Nota Zienswijzen

Ontwerpverklaring van geen bedenkingen en ontwerp omgevingsvergunning voor het wijzigen van de locatie van de parkeervoorziening op het perceel tussen Dodeweg 7 en 8 te Leusden

April 2024

Gemeente Leusden

Afbeelding 1 TB-ontwerp ecorecreaduct t.o.v. de gewijzigde ligging van de beoogde nieuwe parkeerplaats Den Treek Henschoten aan de Dodeweg (2023) Bron: DTH Ruimtelijke onderbouwing 31-3-2023, p. 8

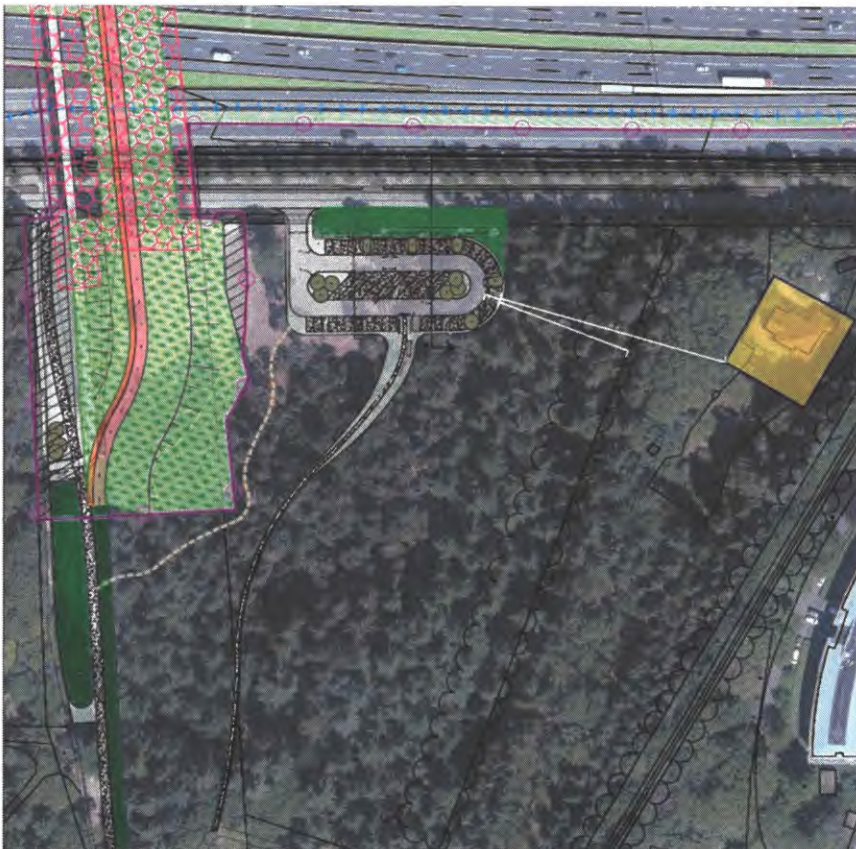
Afbeelding 1 toont de gewijzigde ligging van de beoogde nieuwe parkeerplaats Den Treek-Henschoten naast het ecorecreaduct. De parkeerplaats komt te liggen naast het ecorecreaduct.

Het ecorecreaduct moet goed functioneren, en geen nadelige impact ondervinden van de beoogde nieuwe parkeerplaats. Daarom heeft Rijkswaterstaat een aantal eisen ten aanzien van de waarborging van de ecologische functie. Deze eisen zijn in juni 2023 doorgesproken met de ecologen van provincie Utrecht en gemeente Amersfoort.

De eisen ten aanzien van de parkeerplaats, die parallel aan de Dodeweg en haaks op het ecorecreaduct (noordoostzijde) komt te liggen, zijn:

- Geen verlichting op de parkeerplaats en ook niet op de toeleidende weg vanaf de Dodeweg;
- Een groene afscheiding tegen de lichthinder vanaf de parkeerplaats, te positioneren in het verlengde van de noordzijde van het kunstwerk tot over een lengte van minimaal de breedte van de parkeerplaats en met een hoogte van minimaal 2 meter;

- De afscheiding kan gewoon in de vorm van een dicht scherm van een natuurlijk materiaal;
- Aan beide zijden van deze afscherming wordt een gevarieerde beplantingsstrook van zeker twee meter breedte aangebracht;

- Ook met het oog op de sociale veiligheid voor fietsers is het wenselijk dat er ruimte blijft bestaan tussen het fietspad en deze beplantingsstrook;
- Dit is te realiseren door de beplantingsstrook met het lichtscherm de uitwaaiering in de breedte (van de aanlanding van het kunstwerk) te laten volgen en het fietspad/wandelpad daar vandaan te houden middels een uitgekiend ontwerp;

- Het zuidelijk deel van deze uitwaaiering is open (heideachtig, grassen, mossen, stobben) en maakt deel uit van de ecozone.

In de aanvraag omgevingsvergunning wordt geen verlichting aangevraagd, het is dan ook niet mogelijk om verlichting aan te leggen. Ten tweede merken wij op dat het onderhavige perceel valt onder de werking van het bestemmingsplan Buitengebied 2009 en heeft de bestemming Bos en natuurgebied (hierna: BN). Op grond van het bestemmingsplan is verlichting niet toegestaan.

De gemeente is van mening dat als de uitvoering van de werkzaamheden worden opgepakt pas beoordeeld kan worden welke maatregelen eventueel aanvullend nog nodig zijn.

Afbeelding 2, de TB-grens inclusief werkterrein (TB-kaart 9).

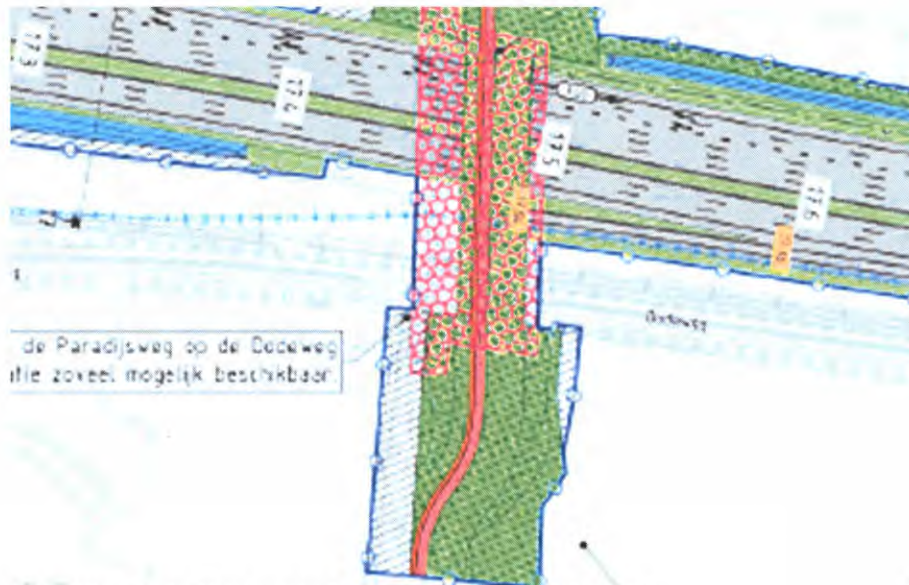
De locatie van de nieuwe parkeerplaats is gewijzigd ten opzichte van de eerdere ligging, die overlapt met fysiek grotendeels met het ecorecreaduct dat in het (Ontwerp-)Tracébesluit staat. Nu ligt de beoogde locatie van de parkeerplaats direct naast het ecorecreaduct over de A28 dat onderdeel uitmaakt van het (Ontwerp-)Tracébesluit van project A28/A1 knooppunt Hoevelaken. In afbeelding 1 en 2 is de situatie gevisualiseerd.
